Sujet : Boîte à air

Subject: Airbox

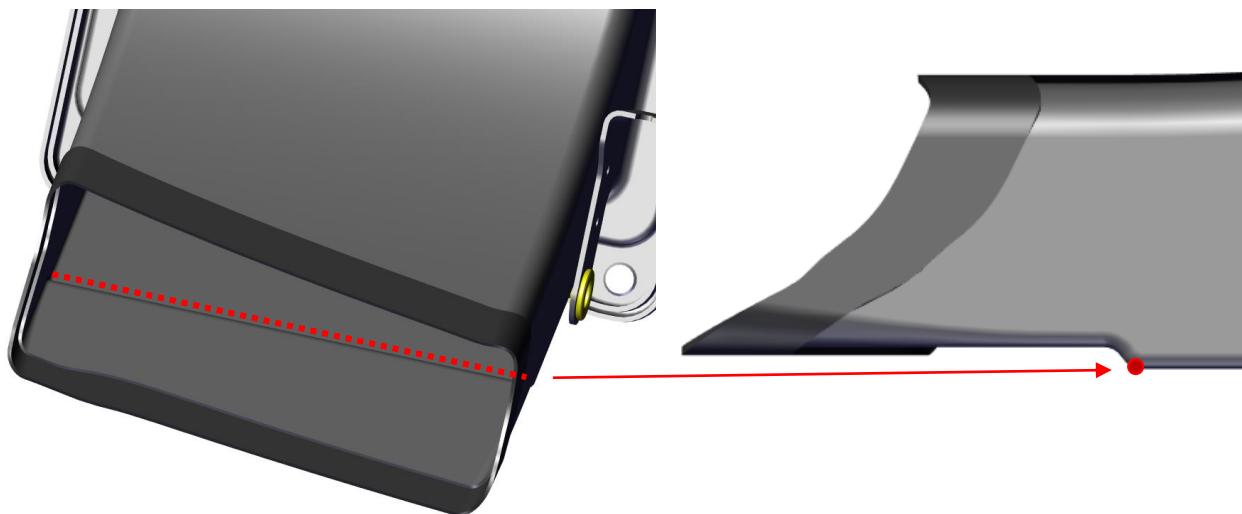
Afin d'éviter l'intrusion d'eau dans la boîte à air lors du stationnement du véhicule sous la pluie ou lors du lavage, nous vous conseillons de réaliser une découpe (trait de scie, ép = 1 à 2mm) sur la partie inférieure de la boîte à air (904481078D), suivant le schéma ci-dessous:

To avoid any water intrusion through the airbox during parking under the rain or washing, we recommend you to cut the lower side of the upper airbox (904481078D) as picture below (thickness = 1 to 2mm):
